Á vista do anuncio no DOGA nº 40 de luns 26 de febreiro do 2018 de **licitación da obra da terminal de autobuses integrada na estación intermodal de Ourense**, a Xunta de Goberno do Colexio Oficial de Arquitectos de Galicia, COAG, en sesión celebrada en data de 1 de marzo do 2018 manifesta o seguinte:

Alzado principal de conxunto, extraído do proxecto de execución. En cor vermella a terminal proposta.

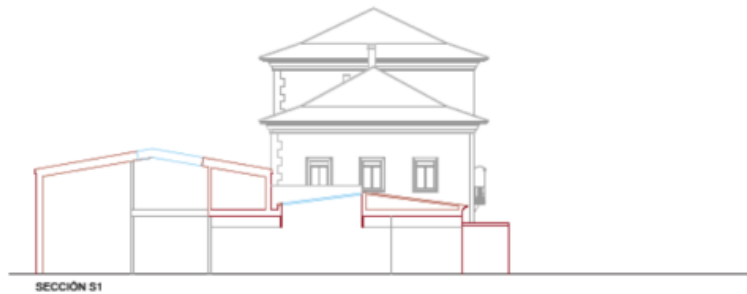
É evidentemente que o COAG pode opinar de "estética". Pero sinalar que o edificio resultante dispón da mesma estética de cuberta e fachada do actual edificio de ferrocarril, segundo sinala a memoria do proxecto, para cumprir a petición do COAG na súa alegación, resulta canto menos sorprendente e falso, máxime cando o COAG entende que as nosas paisaxes, **as nosas cidades, son elementos dinámicos formados por diferentes substratos nos que cada tempo fai a súa achega.** Con todo o que pretende o proxecto é mimetizarse coa actual terminal de ferrocarrís, algo totalmente anacrónico e que sen ningunha dúbida dificultará a lectura histórica dos diferentes elementos que comporán este conxunto. Neste sentido **a recente lei de patrimonio promulgada pola Xunta de Galicia establece no seu artigo 44.f) que se terá que realizar, "o discernimento da adición de materiais e técnicos empregadas, evitando as adicións miméticas que falseen a súa autenticidade histórica."** Estes criterios deberían de ter unha maior consideración nunha actuación promovida desde a administración pública, coa obriga de exercer un labor exemplarizante.

Por tanto e sen entrar en valoracións arquitectónicas, **a nova terminal que agora se presenta, lonxe de achegar unha solución congruente, contribúe a confundir as diferentes achegas de todas as épocas existentes no ben, afastándose dunha solución que debería de achegar valor, harmonía e coherencia ao espazo no que se sitúa.**
